回 答 書

件名：大浜海水浴場 木製フォトスポット・ベンチ等製作業務

下記質疑事項について回答いたします。

施設平面図

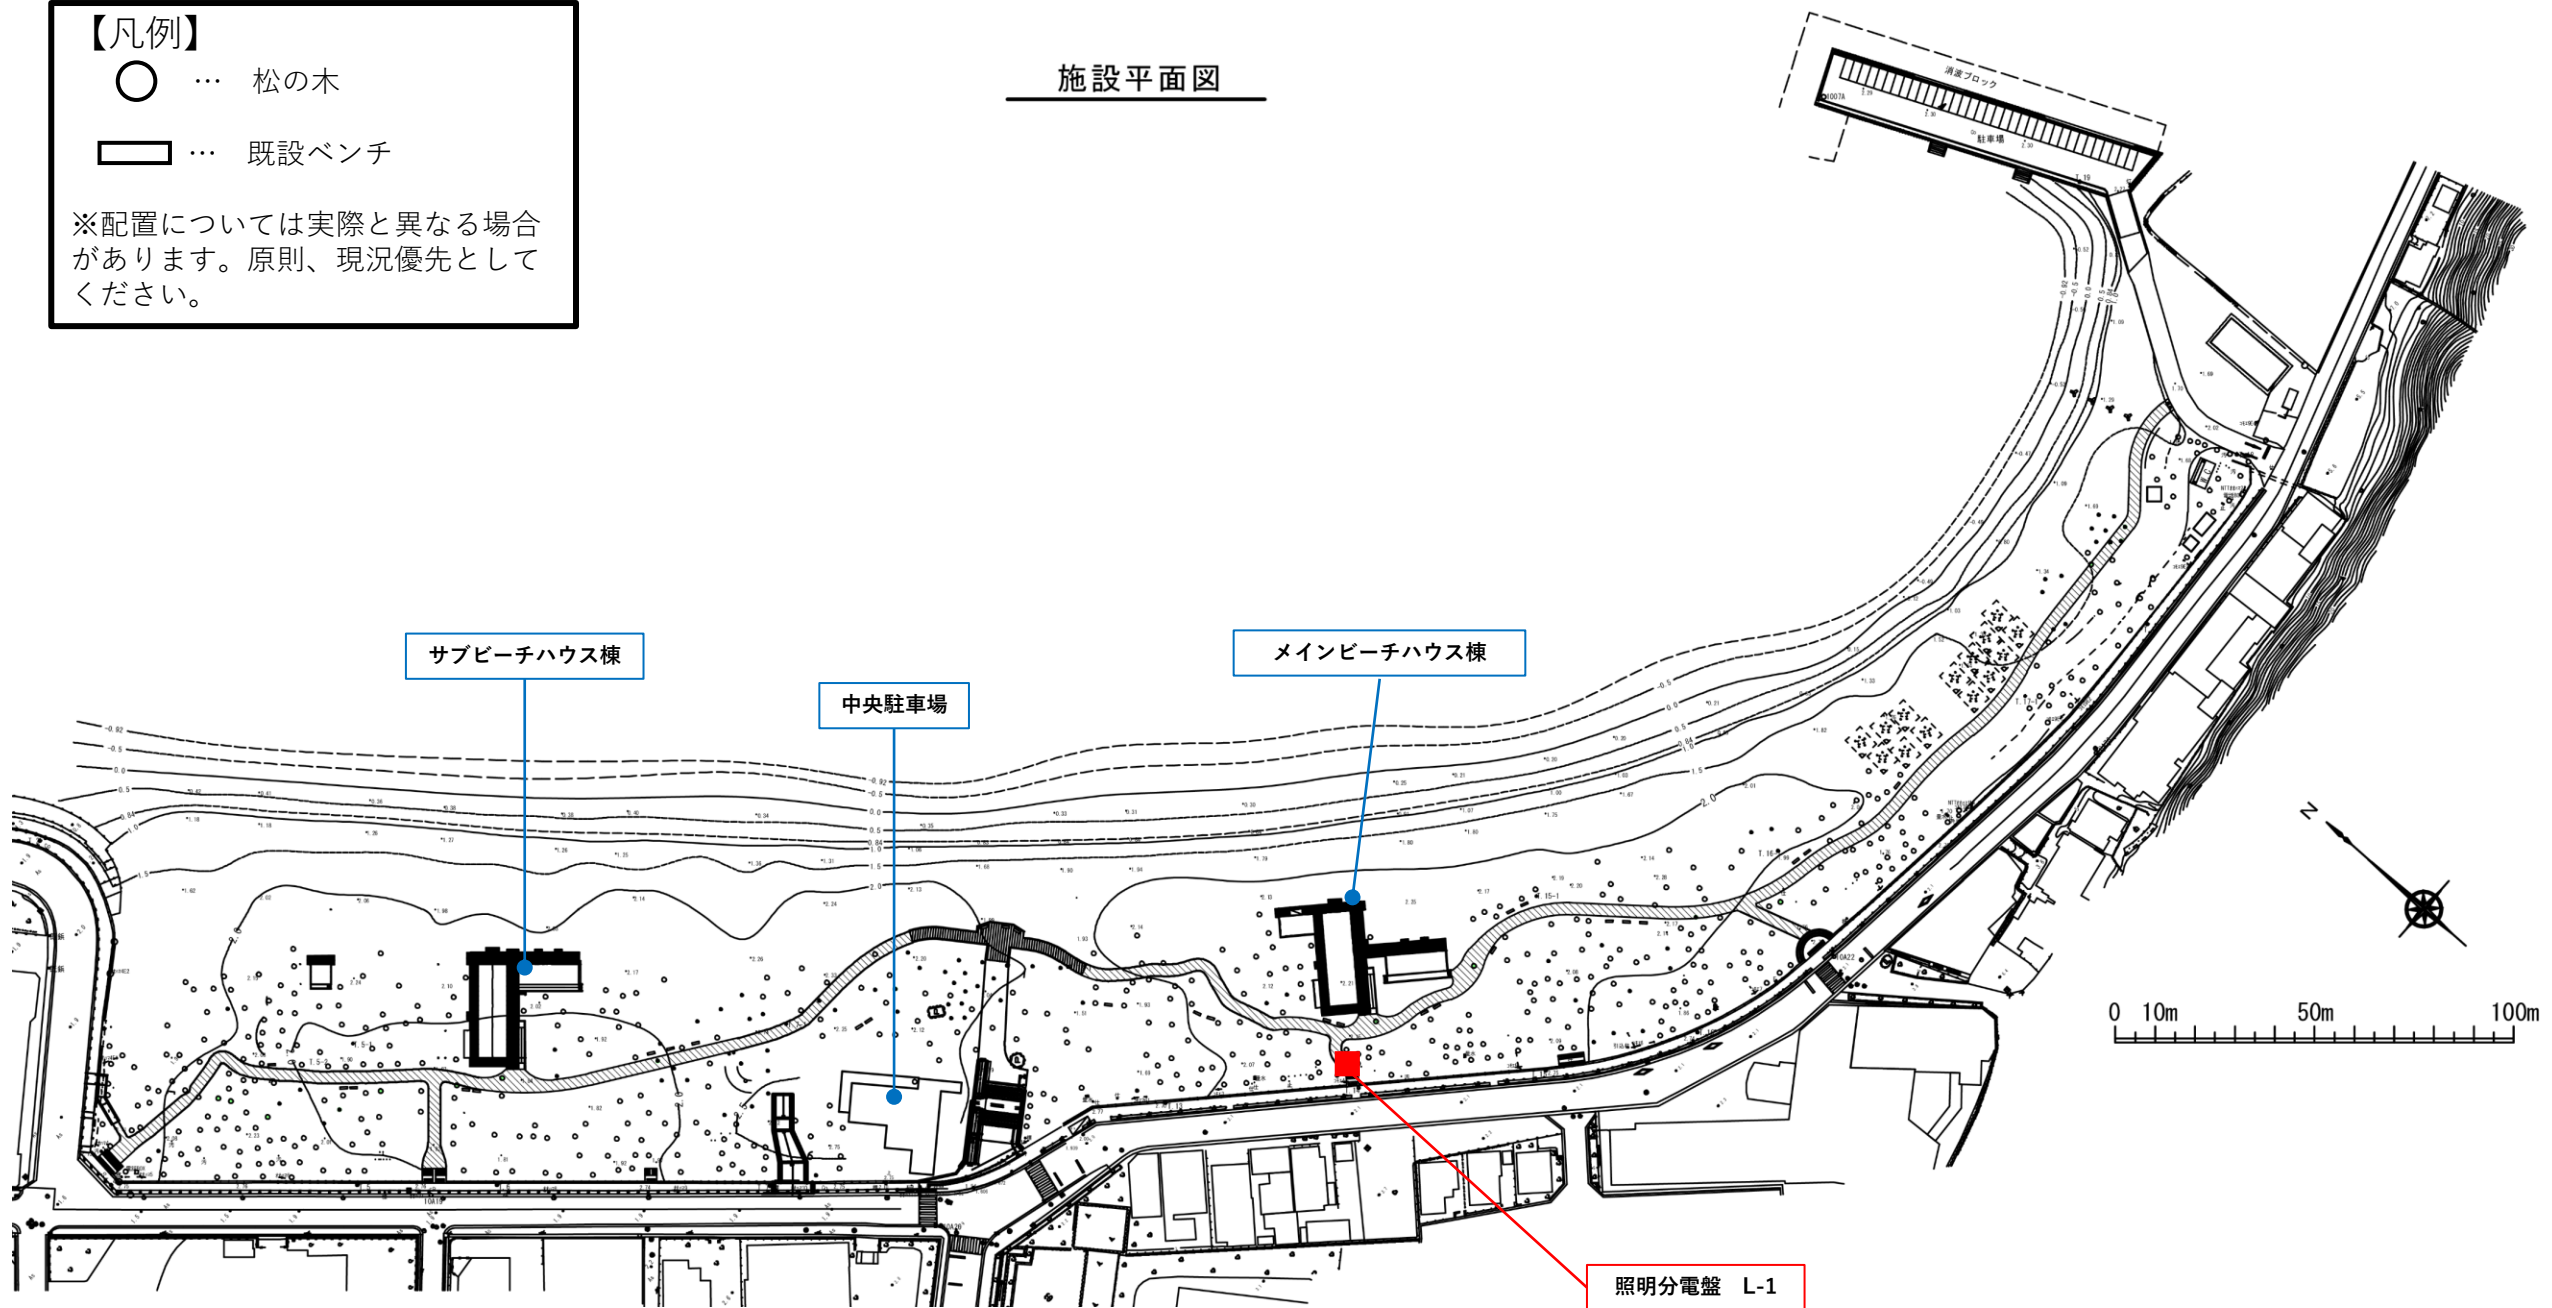
大浜海水浴場(現地)の平面図、CAD図の提供はしてもらえるのでしょうか。	平面図及びCAD図（2D）については当課で保有しているものを提供させていただきます。
提案内容資料はA4印刷・様式自由とのことですが、ページの綴じ方法(ホチキス留め等)に指定はありますか。	提案内容資料について、ページの綴じ方法の指定はございません。
評価項目にある「過去5年以内の屋外木製造物(フォトスポット、ベンチ、遊具等)の製作・設置実績」について、対象は木製造物に限定されるか、公園施設全般の屋外製作・設置実績も対象に含まれるかご教示ください。	当該評価項目の対象としては、"屋外に設置する木製造物のみ"とさせていただきます。
部分払いの可否は協議とのことですが、部分払いを希望する場合、いつの時点でどのような協議を行えばよいかご教示ください。	委託費の支払いについては、原則として完成・検査合格後の一括払いとさせていただきます。ただし、設置が造物ごとに異なる時期となる場合に限り、洲本市契約規則に基づいて合格検査を受けた箇所の委託費の部分払いを可とします。希望される場合は、優先交渉事業者の決定後、契約締結までの間に協議の場を設けさせていただきます。その際、造物ごとの設置予定日についてお示しください。

屋外自立型
容器亜鉛メッキ
指定色塗装

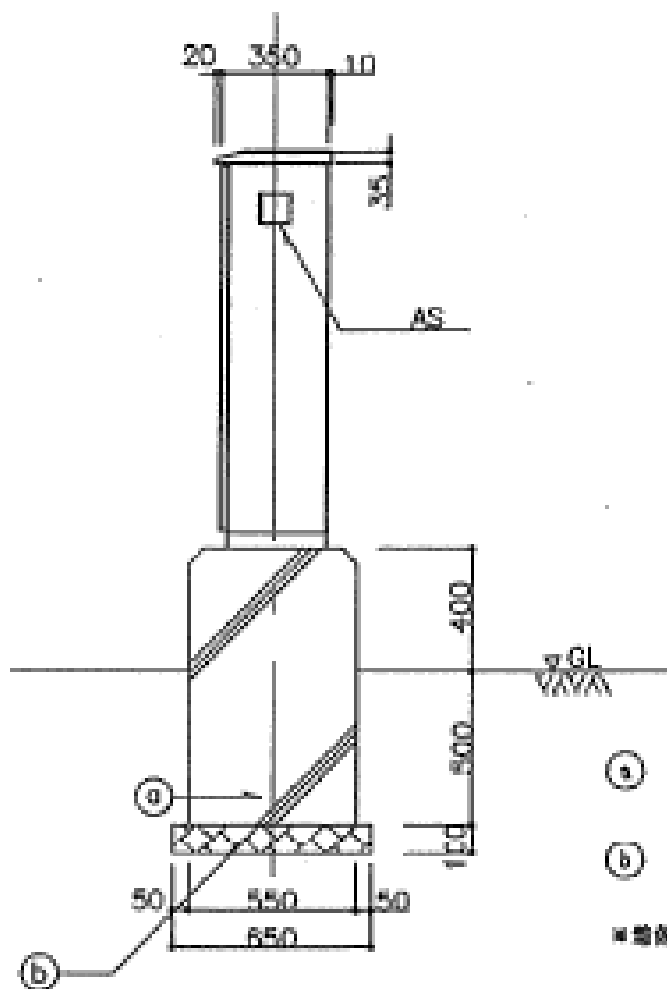
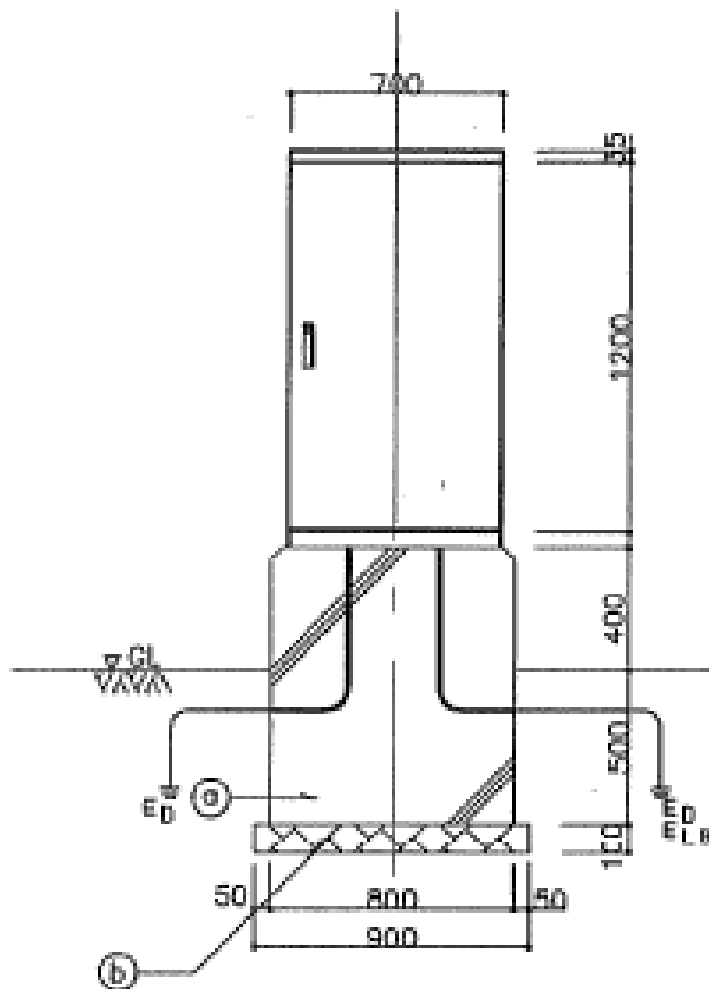
質 疑	回 答
もし、一時撤去型またはハイブリッド型を提案する場合、撤去した部材を保管できる洲本市所有施設等がございますでしょうか。ある場合は、保管場所の広さ、搬入経路、利用条件をご教授ください。	退避場所として、大浜公園内で高潮や冠水の影響を受けない場所（屋外）を指定することを想定しております。なお屋外であることから、保管場所の広さや搬入経路、利用条件について特に制限はありません。
利用を想定している既設電源の位置および電源容量をご教示ください。また、既設電源からの引込工事にかかる費用は、本業務の委託費に含まれるという認識で問題ないでしょうか。併せて、設置後の運用にかかる電気料金は、洲本市の負担という認識で問題ないでしょうか。	別添資料にお示しする照明分電盤L-1の位置、仕様をご参考ください。 電源からの引き込みにかかる工事費用は、委託費に含めてください。 また、設置後の運用に係る電気料金は洲本市の負担とします。
募集要項2ページではプレゼンテーション審査を「令和8年10月14日（水）」としていますが、7ページでは「令和8年9月中旬を予定」と記載されています。正しい実施日は、令和8年10月14日（水）という認識で問題ないでしょうか。	募集要項7ページの表記「令和8年9月中旬を予定」については当方の誤記です。 プレゼンテーションの正しい実施日は、募集要項2ページに記載のとおり令和8年10月14日（水）の認識で差し支えございません。
提案書の提出前に、設置予定場所の現地確認を行うことは可能でしょうか。 また、基礎・アンカー等の施工可否や、掘削・固定方法に関する制限事項がありましたらご教示ください。	提案書提出前に現地確認をしていただくことは特に問題ございません。 また、基礎・アンカー等の施工可否や、掘削・固定方法に関しては、特に制限事項はございません。
ロープ、金物、装飾部材等、消耗・劣化しやすい部材を交換可能とする設計について、積極的に提案して差し支えないでしょうか。 また、契約金額に含める維持管理費については、仕様書に記載された1年及び3年の点検、報告、維持管理・災害対応マニュアル等を基本とし、通常使用に伴う日常的な清掃、経年による再塗装・消耗部材交換等は市による維持管理となるという理解でよろしいでしょうか。	消耗・劣化しやすい部材を交換可能とする設計を提案していただくこと自体は差し支えございません。ただし、施工後に見込まれる交換頻度や費用については、現時点で想定できる限り明示していただきますようお願いいたします。 また、通常使用に伴う日常的な清掃、経年による再塗装・消耗部材交換等については、お見込みのとおり市の維持管理とするという認識で差し支えございません。
